COMUNE DI CASTELLARANO

PIANO URBANISTICO GENERALE

*PARTE V: Proposta di aggiornamento della cartografia
del dissesto nell'ambito della formazione del PUG comunale,
in variante al PAI-PTCP della Provincia di Reggio Emilia e
al PTPR della Regione Emilia-Romagna*

RELAZIONE ILLUSTRATIVA E DOCUMENTO DI VALSAT

Fig. 1 - Localizzazione delle aree oggetto del sopralluogo (le aree 4.n sono oggetto dello studio di UNIMORE)

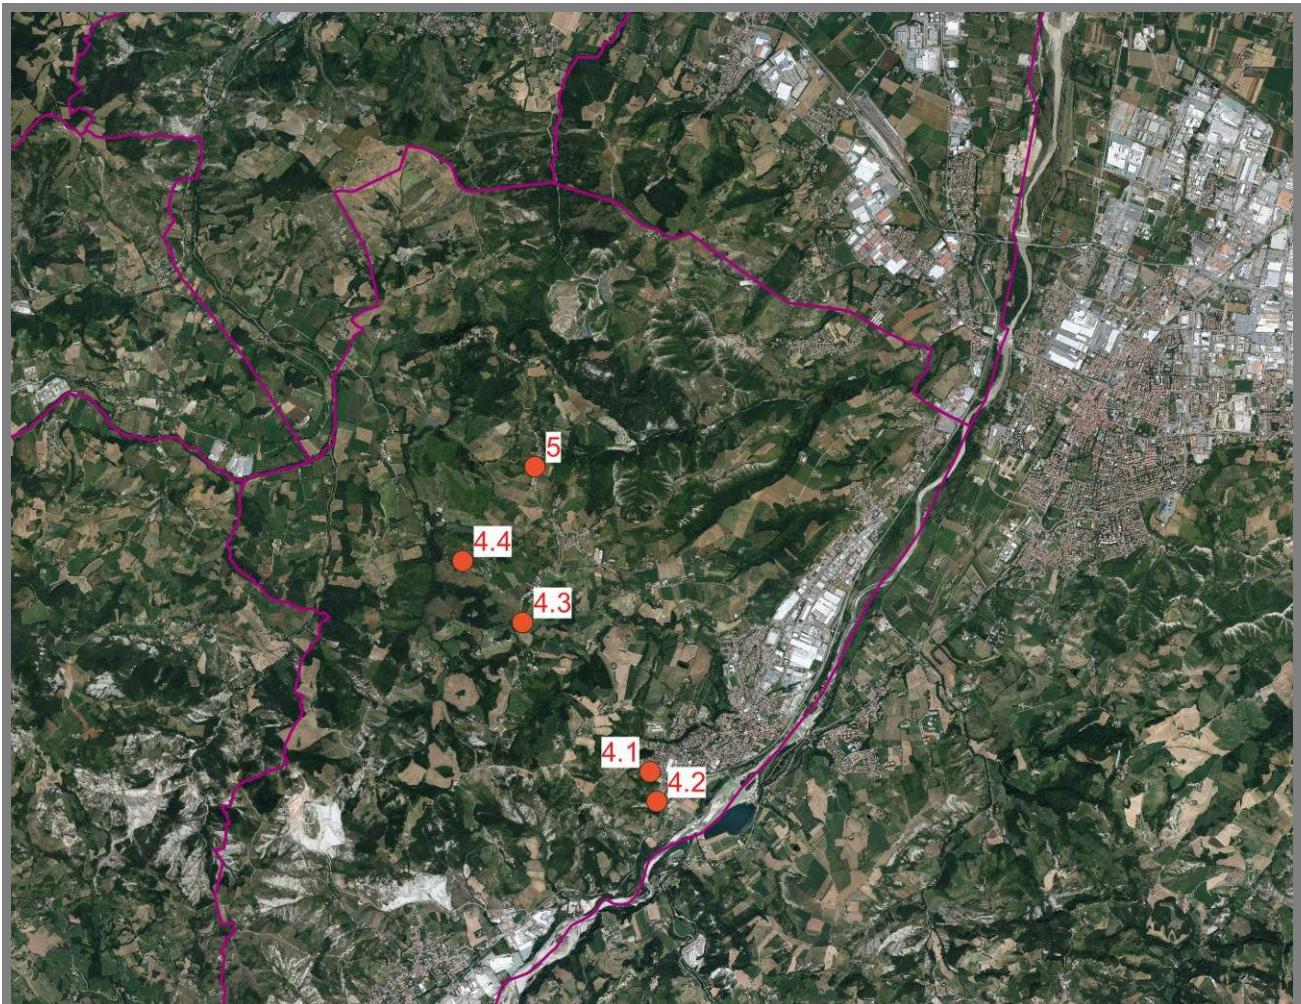
La localizzazione dei siti esaminati è rappresentata in Fig. 1; di seguito la descrizione della situazione osservata. La "Relazione finale" (Ottobre 2020) dello studio di UNIMORE è stata preliminary messa a disposizione dei tecnici provinciali e regionali.

Fig. 3.2 - Area n. 4.4: estratto carta inventario delle frane RER ed. 2021(base Ortofoto RER 1976-1978) - *In rosso:* depositi di frana attiva; *in verde:* depositi di frana quiescente; *in giallo:* depositi di versante s.l.

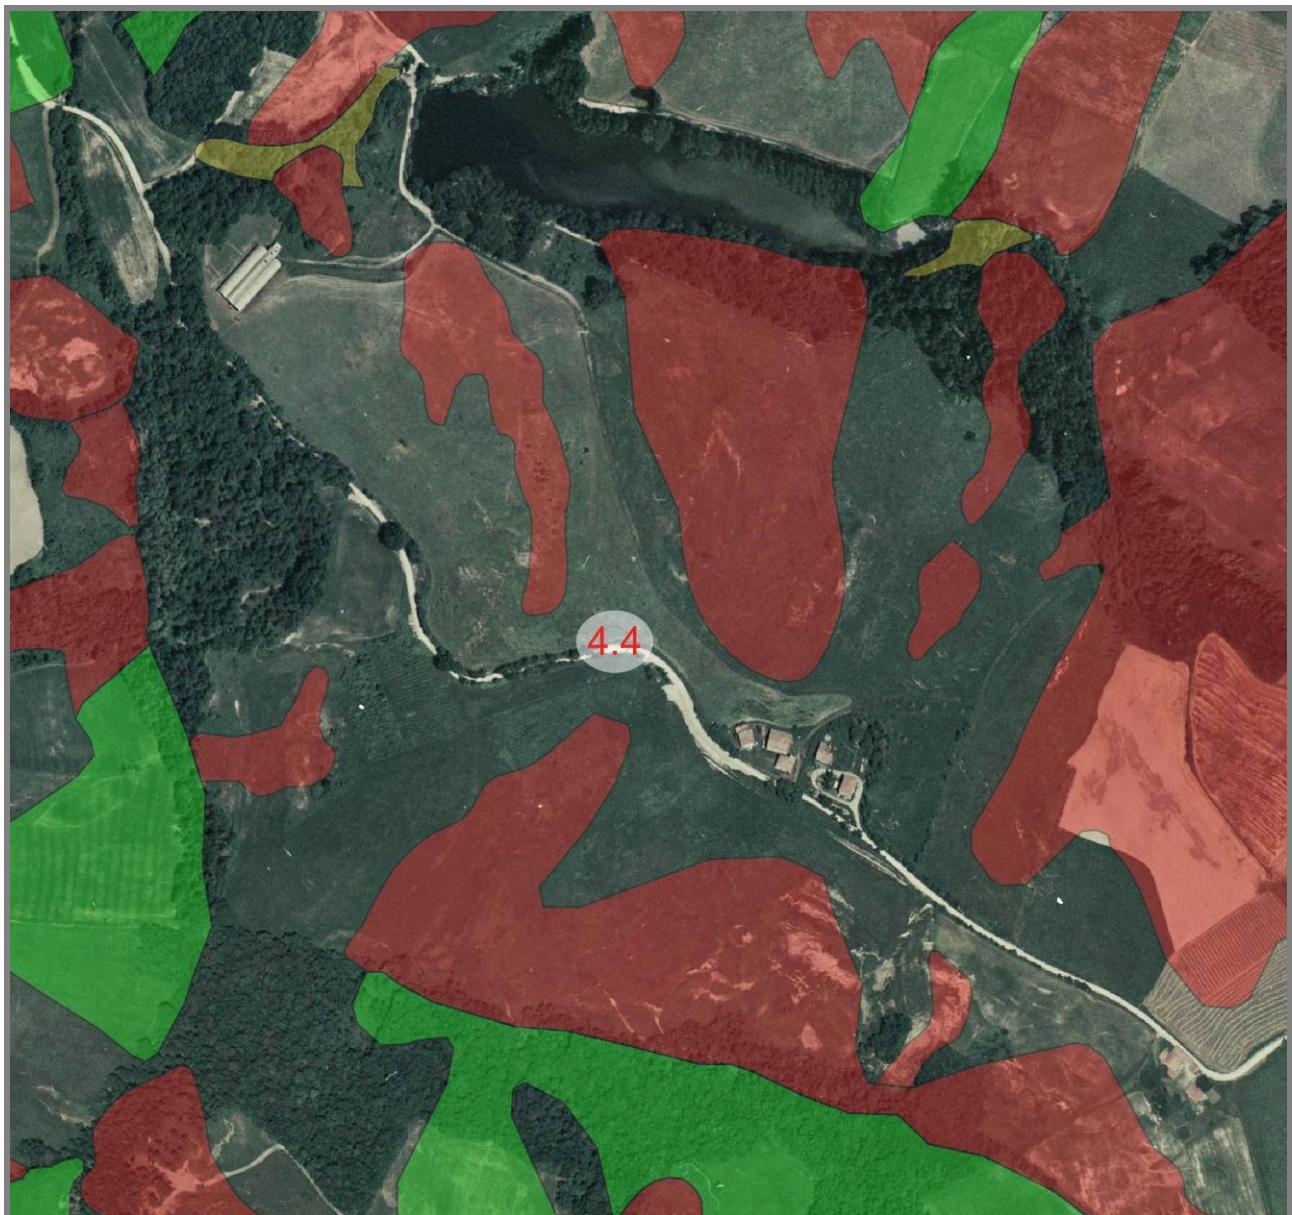
In particolare sul versante nord l'edificato, di recente costruzione, è interessato dalla presenza di un deposito di frana attiva per scivolamento ed è lambito, più a est, da una frana attiva di tipo complesso.

Nel corso del sopralluogo si è potuto osservare come l'area in dissesto sia probabilmente più estesa rispetto a quanto cartografato: gli edifici e in generale i manufatti edilizi (muretti, ecc.) della porzione ovest del piccolo nucleo abitato presentano lesioni e cedimenti di entità maggiore procedendo verso ovest, a confermare lo stato di attività della frana (Figg. 3.3÷3.6). Visto il

coinvolgimento degli edifici ad uso residenziale, è stato consigliato al Comune di segnalare la situazione all’Ufficio territoriale di Reggio Emilia dell’Agenzia regionale per la sicurezza territoriale e la protezione civile, che potrà così indagare con maggior dettaglio le condizioni del versante e programmare ed eseguire i necessari interventi di messa in sicurezza.

Appare, comunque, evidente come la rappresentazione delle condizioni di dissesto del versante a valle dei nuclei abitati di Case Prodi sia da rivedere, così come siamo da valutare le potenziali cause di attivazione dei dissesti e le tendenze retrogressive dei fenomeni fransosi (come segnalato nello studio UNIMORE), attività che potranno essere attivate con il coinvolgimento dell’agenzia regionale, così come sopra indicato.

Fig. 4.1 - Area n. 5: estratto carta inventario delle frane RER ed. 2021 (base Ortofoto Agea 2020) - *In rosso: depositi di frana attiva; in verde: depositi di frana quiescente; in giallo: depositi di versante s.l.*

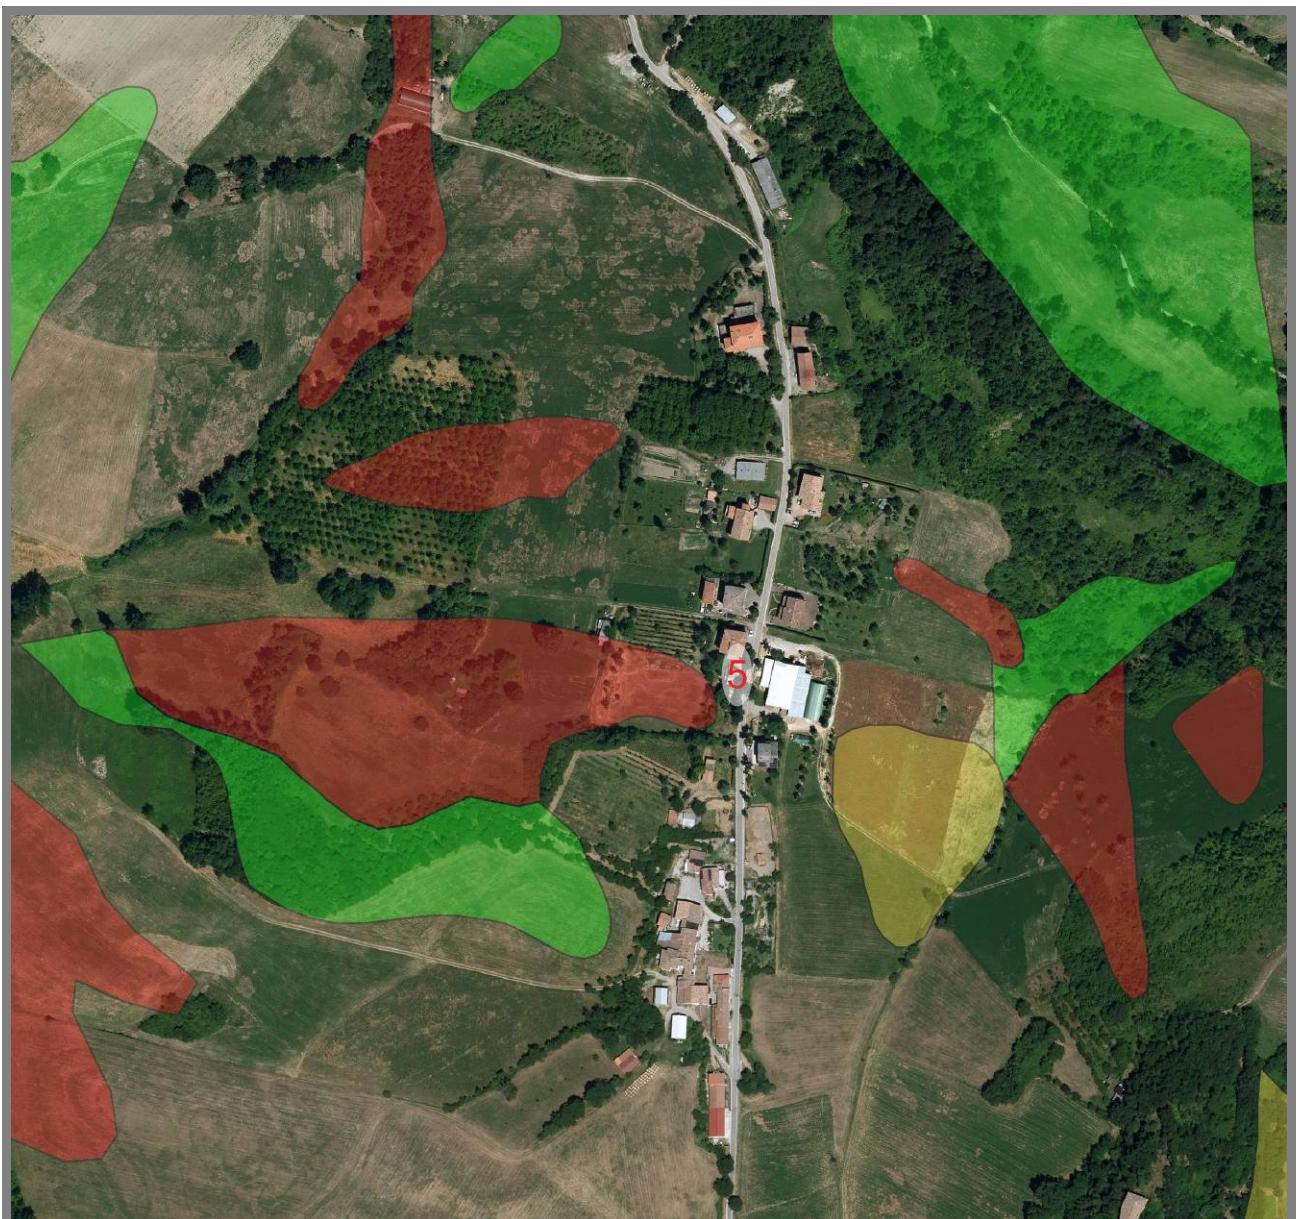
Nel caso in oggetto è stata richiesta una valutazione della effettiva estensione e dello stato di attività del deposito di frana attiva complessa che interessa il versante ovest dell'edificio evidenziato nelle Figg. 4.1-4.2, con particolare riguardo alla porzione interferente con gli edifici e l'area cortiliva, che secondo la proprietà non hanno mai mostrato lesioni e/o cedimenti.

Le osservazioni effettuate nel corso del sopralluogo, integrate da valutazioni speditive della documentazione fotografica aerea e satellitare degli ultimi 50 anni, pur confermando l'opportunità di un aggiornamento della cartografia del dissesto, non sono sufficienti ad oggi per formulare una proposta di revisione.

Si ritengono necessari ulteriori approfondimenti finalizzati all'acquisizione di dati che supportino la riperimetrazione/ridefinizione dello stato di attività dei depositi di frana presenti sul versante, con contenuti e modalità analoghe a quelle consigliate per l'area 4.3 "Isolato San Rocco". In Fig. 4.3 è

Fig. 4.3 - Area n. 5: Possibile posizione inclinometro

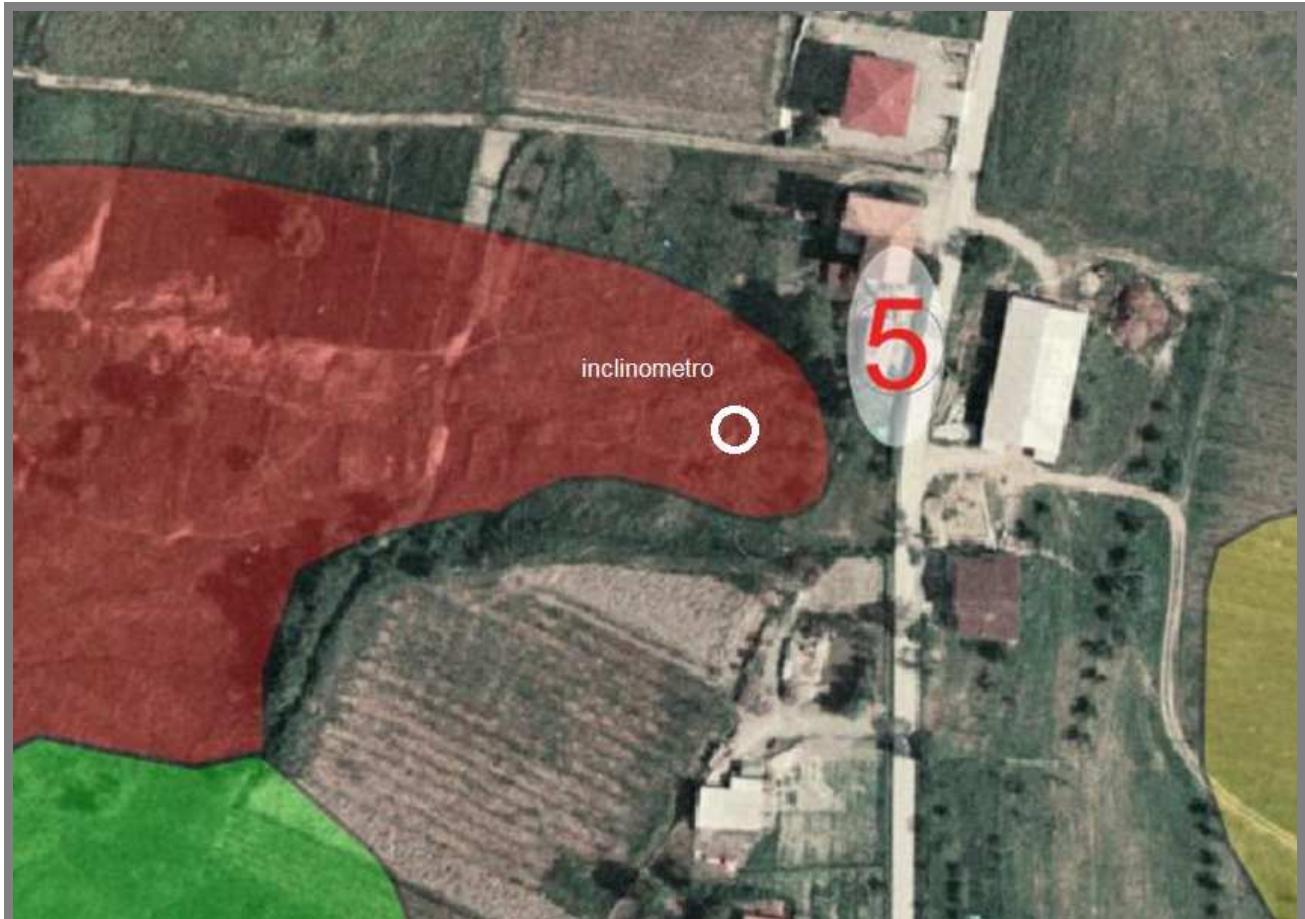
riportata la posizione indicativa del dispositivo di monitoraggio inclinometrico.

Fig. 5.2 - Aree n. 4.1 e 4.2: estratto carta inventario delle frane RER ed. 2021 (base Ortofoto RER 1976-1978) - *In rosso: depositi di frana attiva; in verde: depositi di frana quiescente; in arancio: deposito antropico; in viola: AES7b Unità di Vignola*

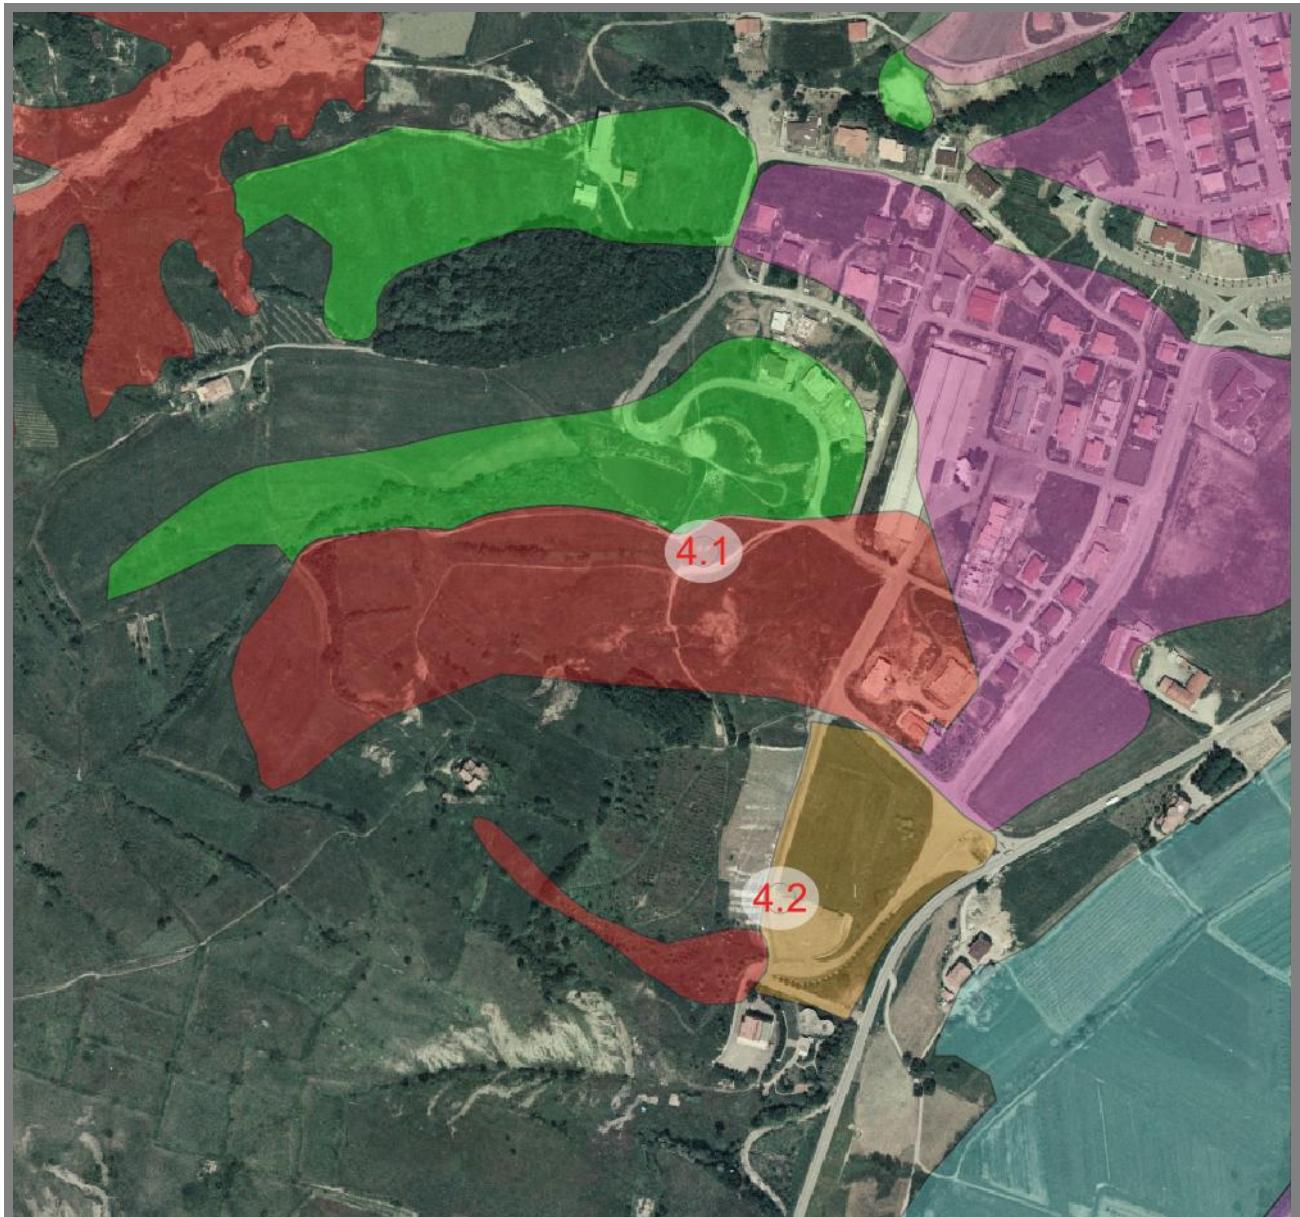
Come riportato nel rapporto finale dello studio UNIMORE¹, in corrispondenza dell'area 4.1 sono presenti due corpi di frana classificati come deposito di frana quiescente complessa (zona nord) e deposito di frana attiva complessa (zona sud) nella Carta inventario delle frane - ed. 2021 della RER (Figg. 5.1 e 5.2).

Secondo quanto evidenziato nello studio sopracitato, in corrispondenza della frana quiescente non sono state riscontrate, sul campo, evidenze significative di dissesto. Lungo l'impluvio che si trova all'interno dell'area sono stati realizzati piccoli canali di deflusso per l'allontanamento delle acque.

Dalle osservazioni odierne l'intera area appare antropizzata e in particolare è presente una vasta zona di riporto che era sede di un invaso artificiale ora interrato. Lo stesso crinale tra la frana attiva e quiescente sembra essere costituito da terreno argilloso appartenente alle unità liguri (Argille Varicolori o Argille a Palombini). Appare necessario un rilievo approfondito di tipo geologico-geomorfologico dell'area occupata dalla frana quiescente al fine di delimitare correttamente l'accumulo e i suoi bordi. In particolare risulterebbe utile accedere alle informazioni geologiche prodotte a corredo della lottizzazione posta al piede della frana attualmente cartografata come attiva, al fine di ricavare elementi utili alla sua riperimetrazione.

Fig. 1 - Estratto carta inventario delle frane RER ed. 2021 (base Ortofoto Agea 2020) - In rosso: depositi di frana attiva; in verde: depositi di frana quiescente; in arancio: deposito antropico; in viola: AES7b Unità di Vignola

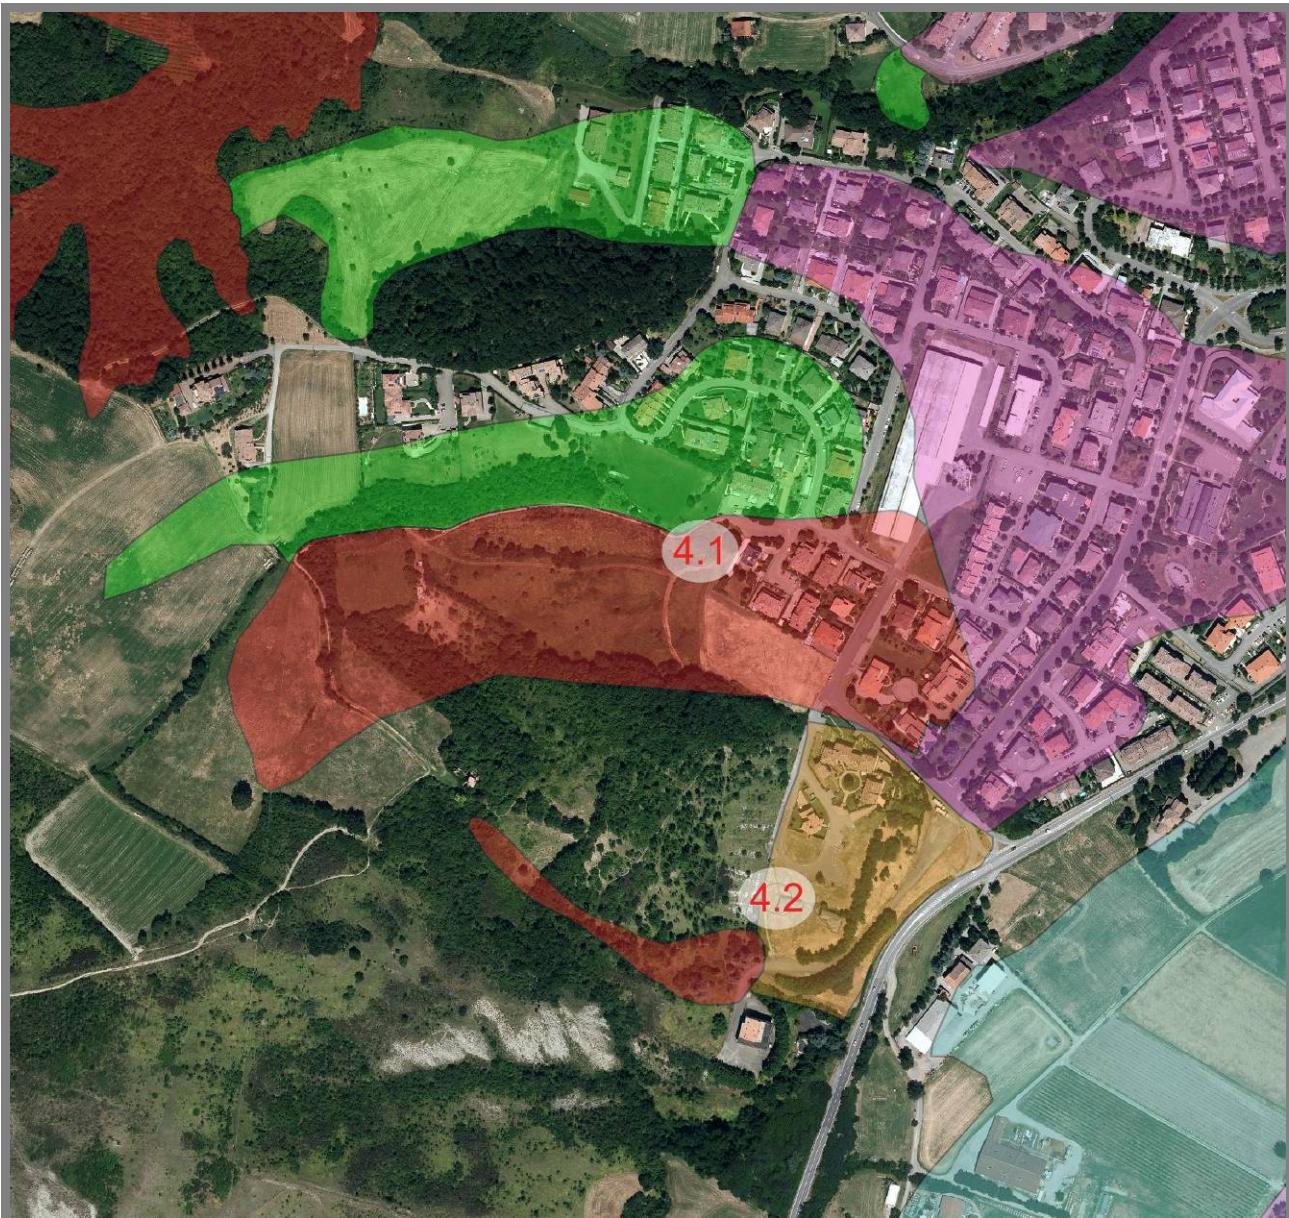
Il sopralluogo eseguito il 12/10/2022 ha permesso di rilevare come la rappresentazione nella cartografia ufficiale della frana attiva necessiti di una revisione complessiva, sia in termini di perimetrazione che di aggiornamento dello stato di attività delle diverse porzioni della stessa. Sono osservabili diversi elementi, morfologici, strumentali e derivanti dalle opere di consolidamento fin qui realizzate (ad esempio terrapieno di Fig. 2), che inducono a ipotizzare che il piede della frana abbia un'estensione e uno stato di attività differenti da quanto rappresentato in cartografia, limitandosi alla porzione a monte della strada, poiché la porzione a valle appare topograficamente continua con gli estesi depositi terrazzati presenti a Nord Ovest, elementi che potrebbero già condurre ad una prima proposta di riperimetrazione/riclassificazione. Inoltre il crinale tra la frana attiva e quiescente sembra essere costituito da terreno argilloso appartenente alle unità liguri (Argille Varicolori o Argille a Palombini).

Tuttavia per arrivare ad un complessivo aggiornamento dello stato attuale del dissesto si rendono necessari ulteriori approfondimenti conoscitivi, ai sensi di quanto disposto dall'art. 56, comma 3, lett. b) del PTCP che prevede, in sede di formazione e adozione degli strumenti urbanistici comunali, la possibilità per i Comuni di *"proporre, in coerenza con i criteri indicati all'art. 18 delle Norme di Attuazione del P.A.I dell'Autorità di Bacino del Po, eventuali ridefinizioni delle zone di cui al presente articolo e delle zone di cui all'art. 58 previe analisi di carattere geologico-tecnico,*
